REPONSES A L'AVIS DE LA MISSION REGIONALE D'AUTORITE ENVIRONNEMENTALE D'ILE-DE-FRANCE

PORTANT SUR LE PROJET DE REQUALIFICATION DE LA FRICHE DES CARRIERES DE L'OUEST

SITUE A GAGNY(SEINE-SAINT-DENIS) EN DATE DU 28 FEVRIER 2019

Conformément à l'article L122-1 du Code de l'environnement : « (...) l'avis de l'autorité environnementale fait l'objet d'une réponse écrite de la part du maître d'ouvrage (...) ». Le présent mémoire constitue donc la réponse du maître d'ouvrage aux recommandations de l'Autorité Environnementale

Galerie de jonction a la base du Gypse de deuxième masse

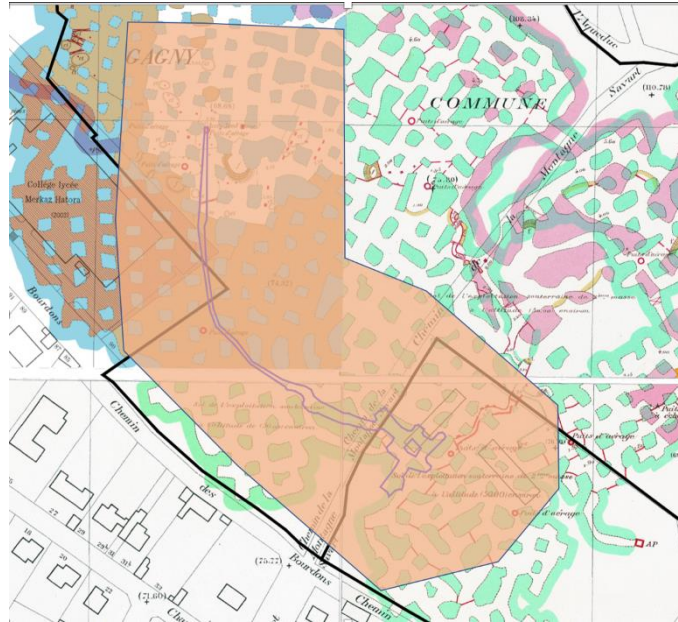
- ***De préciser les emprises susceptibles d'être concernées par l'ancienne exploitation de la troisième masse du gypse ainsi que les conséquences de cette découverte en termes d'aggravation des risques d'effondrement sur le site du projet et à ses abords ;***
- ***De confirmer la pertinence des dispositions en vigueur du PPR et du PLU compte tenu de cette découverte :***
- ***Plus largement, que l'étude d'impact précise dans quelle mesure l'état du site et celui des risques potentiels sont complètement identifiés.***

En annexe 4, cette galerie inférieure est replacée dans son contexte.

Les bordures de la galerie sont constituées de marnes et de gypse. Il n'a pas été vu de remblais, qui aurait pu laisser penser à une extension latérale.

La galerie étant creusée pleine masse, il est probable qu'il s'agisse en fait d'une galerie de recherche et pas d'exploitation.

Par ailleurs cette galerie s'étend dans les marnes, sans pénétrer le gypse. Cette observation corrobore l'hypothèse d'une galerie de recherche. Dans ces conditions il y a très peu de chance d'en retrouver ailleurs sur le site.

Néanmoins, pour éviter tout risque lié à la découverte de cette galerie inférieure, il est proposé de circonscrire une zone arbitraire de 50 m autour de son axe. Dans cette zone, tous les forages seront rallongés de 10 m en profondeur afin de ne pas laisser de risque de galerie adjacentes non traitée. Cette prescription est d'ores et déjà intégrée aux futurs travaux de clavage.

Cas des Fondations superficielles

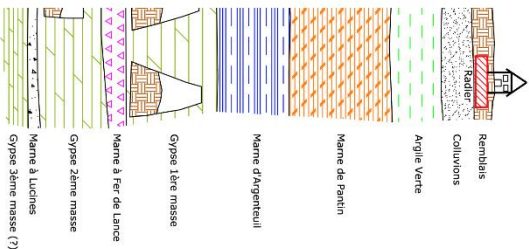
La MRAE recommande d'inclure dans l'étude d'impact un ou plusieurs plans des carrières faisant apparaître clairement l'emprise des exploitations de première et de seconde couche de gypse (appelée masse), les différentes zones numérotées, la localisation des principaux fontis et l'emplacement des sondages de reconnaissance.

Nous prévoyons des radiers débordant pour les pavillons en partie haute du terrain.
Le radier sera posé sur une couche spécifique avec une bêche périmétrique de 1 m de profondeur afin de s'isoler des phénomènes de retrait et gonflement probable dans cette zone de colluvions argileuse.

Concernant les carrières souterraines :
Celles-ci seront comblées conformément à la notice de l'ICG/
Le maillage sera de 4x4 (le recouvrement étant pour l'ensemble du terrain > à 10m). Au droit des fontis, celui-ci sera réduit à 3,5m.

Carte de remontée de nappes

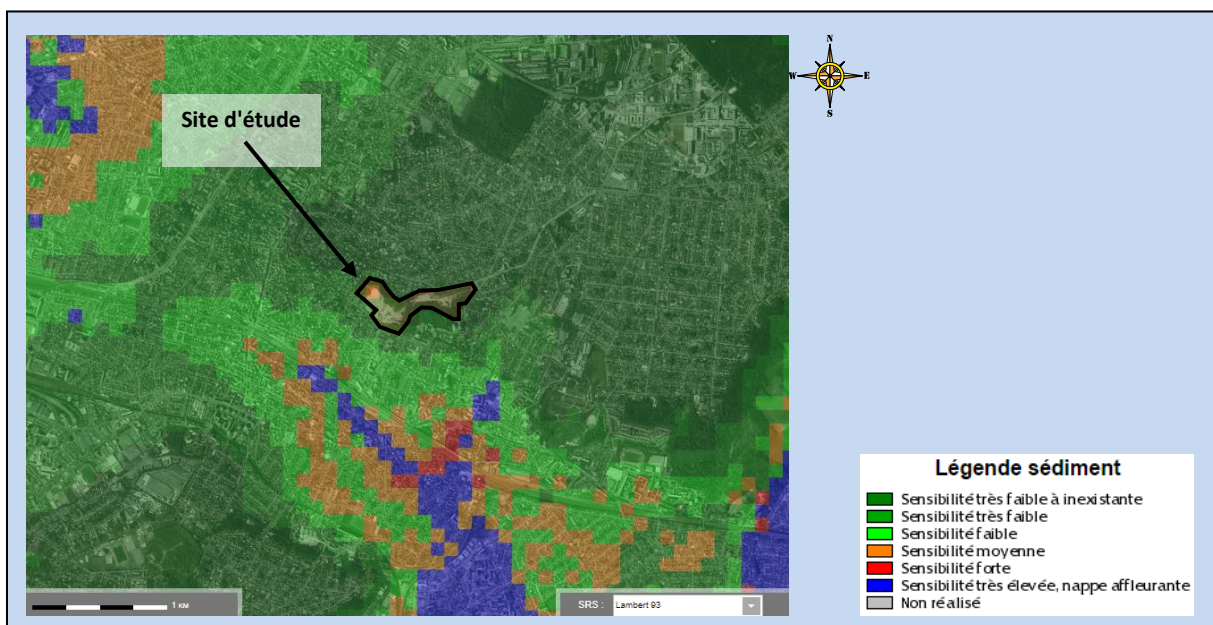
Compte-tenu du phénomène de dissolution du gypse susceptible de fragiliser le sous-sol, la MRAe recommande de préciser les niveaux de la nappe d'eau souterraine et de caractériser le risque d'inondation par remontée de nappe au droit du site.

La piézométrie réelle au droit du site n'a pas, à ce jour, été reconnue par des investigations au droit du site.

Seules les esquisses piézométriques fournies par le BRGM permettent d'approcher les niveaux de nappes. Elles donnent un niveau de nappes aux alentours de 40 m NGF (soit à plus de 60m sous le TN moyen du site), correspondant à une nappe lutétienne en charge.

D'après la cartographie du BRGM (www.inondationsnappe.fr), le secteur d'étude est globalement cartographié comme se situant dans une zone avec une sensibilité au risque de remontée de nappe considérée **comme globalement très faible**.

Ces données sont cohérentes avec l'absence de nappes rencontrées au droit du site au cours des forages de reconnaissance des carrières, et la présence de carrières en profondeur.

La première nappe attendue se situerait au droit des formations du Saint Ouen.

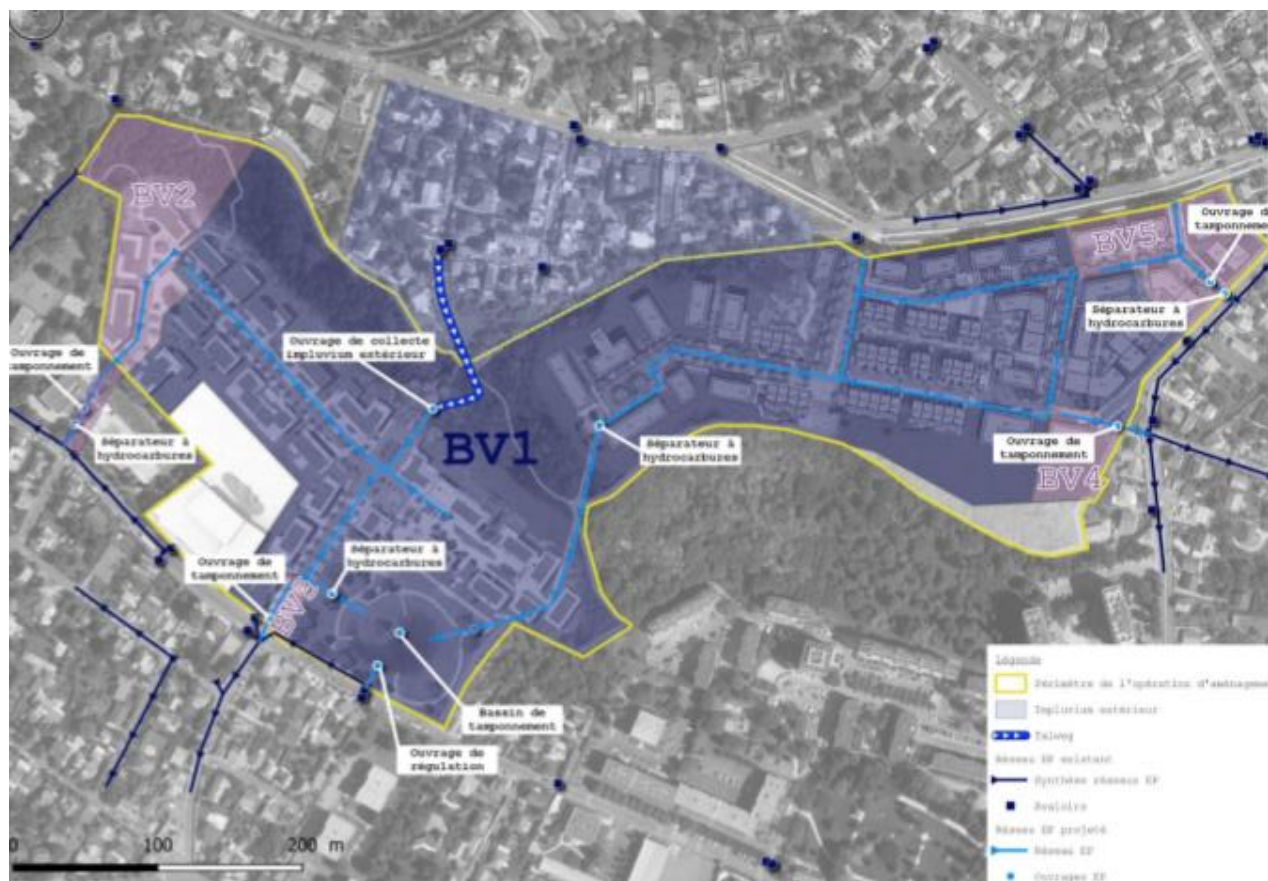
Paragraphe 4.2.1.2. « Eau » de l'avis de l'autorité environnementale : Les principes d'aménagement hydraulique et de gestion des eaux pluviales dans le projet

Au regard des spécificités du projet, les modalités de collecte des eaux pluviales font l'objet d'un zonage particulier intégrant le développement :

- ✓ D'un réseau de collecte pour la partie basse du projet ;
- ✓ D'un réseau de collecte pour la partie haute du projet.

L'exutoire des réseaux développés dans le cadre du projet sera le bassin principal créé en point bas du projet pour la majeure partie des espaces collectés. Toutefois, la topographie marquée du site ne permet pas, pour des questions de nivellement, le raccordement de certaines franges du projet sur le bassin principal. C'est pourquoi, pour les quatre zones correspondantes (BV2, BV3, BV4 et BV5 = 2,26 ha) des branches d'assainissement autonomes sont créées pour éviter la mise en place de pompe de relèvement ; elles comprennent un réseau de collecte et un ouvrage de tamponnement avant rejet dans le réseau public.

Précisons que **compte tenu des spécificités géologiques du site, les ouvrages de collecte développés seront exclusivement composés de canalisation enterrées.**

Conformément à la stratégie de gestion des eaux pluviales retenue, cinq ouvrages de tamponnement seront aménagés (un pour chaque bassin versant du projet). Les hypothèses de dimensionnement retenues sont celles fixées par les directives locales (pluie d'occurrence décennale et régulation du débit à 7 L/s/ha) à l'exception du bassin principal qui va au-delà des prescriptions en matière de régulation (rejet régulé à 3 L/s/ha) pour favoriser la décantation et limiter les apports vers le réseau public situé à l'aval. Le dimensionnement des ouvrages, calculé en fonction de l'occupation des sols en situation aménagée, donne les volumes prévisionnels de stockage suivants :

- ✓ Bassin paysager principal (BV1) = 2 850 m³ ;
- ✓ Bassins enterrés :
 - BV2 = 210 m³ ;
 - BV3 = 23 m³ ;
 - BV4 = 42 m³ ;
 - BV5 = 175 m³.

34 Avenue Aristide Briand

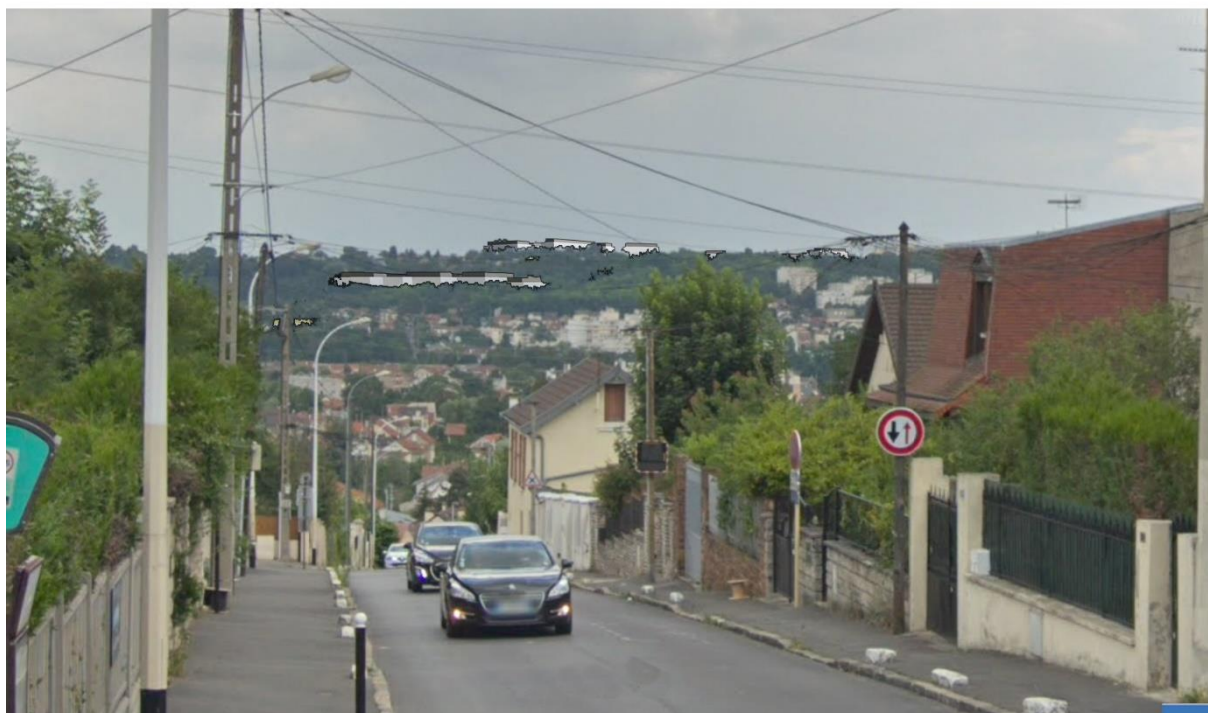
- *En illustrant les impacts sur les vues proches et lointaines du site (photomontages par exemple)*
- *En justifiant le traitement architectural et paysager du projet au regard de sa cohérence avec le tissu urbain voisin.*

En application de ces principes, les coupes et insertions ci-dessous, mettent en évidence la faible incidence du projet sur le paysage.
